ŠKODA
SIMPLY CLEVER

Кузов, Оборудование кузова

Current product information Spring 2021

VAT/11 - TSC Electro, interior

Неисправность регулятора вентилятором отопителя VALEO

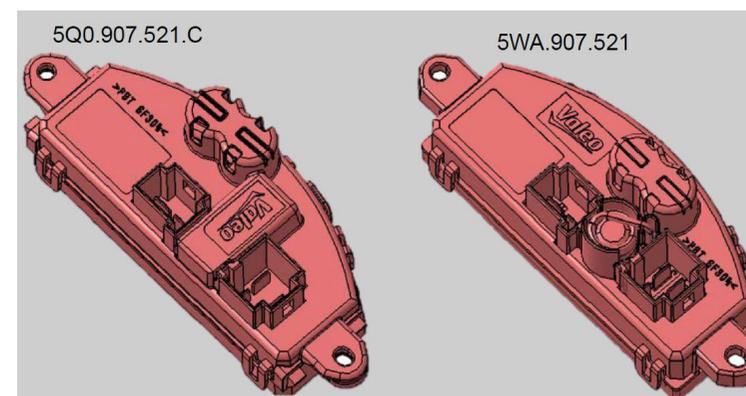
- Дефект регулятора вентилятором отопителя 5WA 907 521 с версией ПО 0001.
- Вентилятор отопителя исправен.

- Внедрение модифицированного регулятора - КН 10/2020
- 5WA 907 521 с ПО 003
- 5Q0 907 521 C

- Проверить версию регулятора установленного на вентиляторе отопителя (см. ниже).
- Если установлен регулятор 5WA 907 521 с версией ПО 001, то заменить его на деталь 5Q0 907 521 C или 5WA 907 521 с SW 003.

Негерметичность конденсера фирмы MODINE

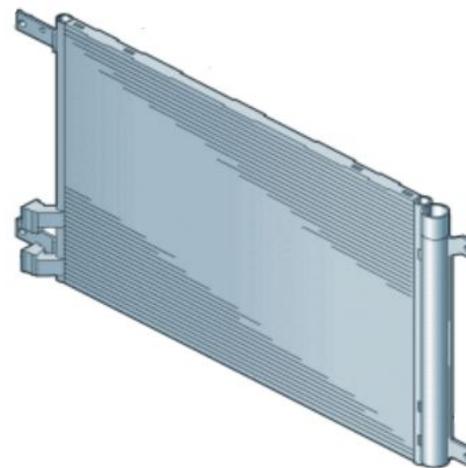
- Негерметичность по шву сварки фланцевого соединения конденсера фирмы MODINE.

- Оптимизация процесса сварки - КН 50/2020

- Локализовать место утечки хладагента соответствующим способом.
- Заменить негерметичный конденсер.

Схема установки втулки

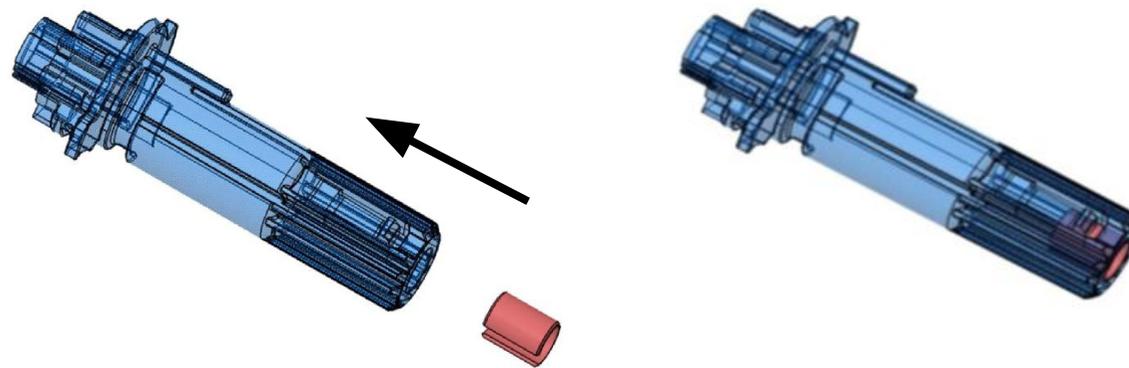
- Поясничный подпор не регулируется – отсоединилась ручка механизма регулировки

- Недостаточное усилие фиксации ручки на оси

- Установка предохранительной втулки в ось ручки поясничного подпора.

- Если ручка и запорный механизм на оси поясничного подпора не сломаны, то установить предохранительную втулку в ось. Если любая из вышеперечисленных деталей повреждена, то заменить её + установить втулку.
- Номер детали втулки: **57A.881.938**.
